**Forum mondial de l'harmonisation des Règlements
concernant les véhicules**

Accord de 1958 – Règlements**Règlement n° 86 (Installation des dispositifs d'éclairage
et de signalisation lumineuse des tracteurs agricoles)****Proposition de projets d'amendement au Règlement n° 86
(Installation des dispositifs d'éclairage et de signalisation
lumineuse des tracteurs agricoles)****Présentée par le Président du Groupe de travail informel
de l'installation des dispositifs d'éclairage et de signalisation
lumineuse sur les tracteurs agricoles (AVLI)***

Le texte reproduit ci-après a été établi par le Groupe de travail informel de l'installation des dispositifs d'éclairage et de signalisation lumineuse sur les tracteurs agricoles (AVLI) afin de mettre à jour et de réviser le Règlement n° 86. Il est fondé sur le document E/ECE/324/Rev.1/Add.85/Rev.1 et remplace la proposition initiale figurant dans le document ECE/TRANS/WP.29/GRE/2014/2. Les modifications qu'il est proposé d'apporter au texte actuel du Règlement sont signalées en caractères gras pour les parties de texte nouvelles ou biffés pour les parties supprimées

Figure explicative
(voir le paragraphe 2.10)

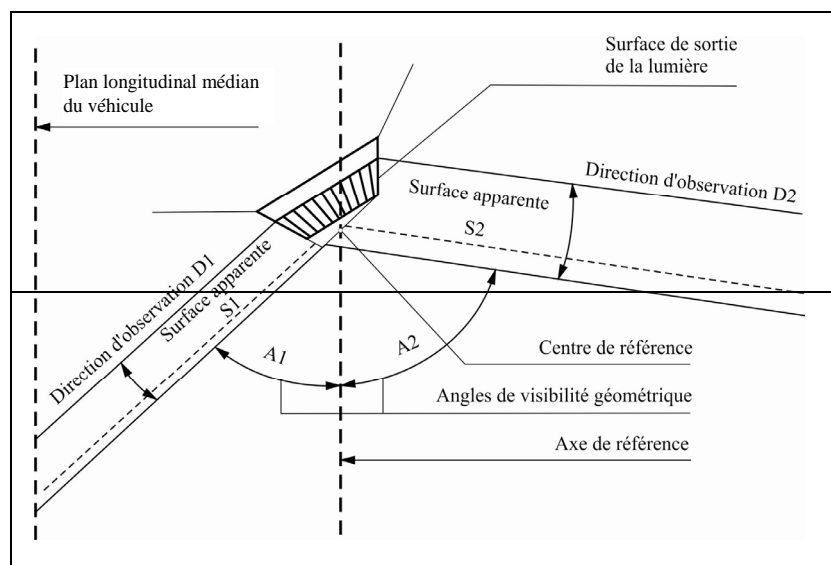
(La figure est supprimée)

Annexe 3

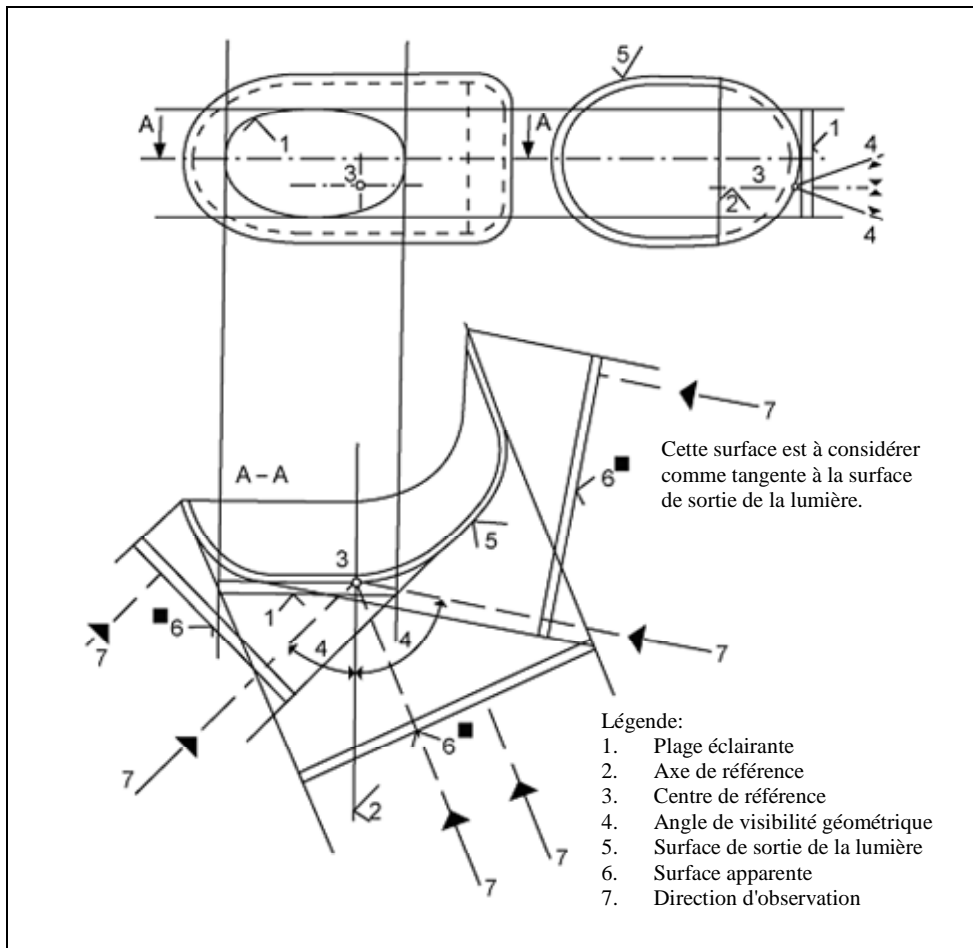
Les parties pertinentes de l'annexe 3 du Règlement n° 48 sont applicables
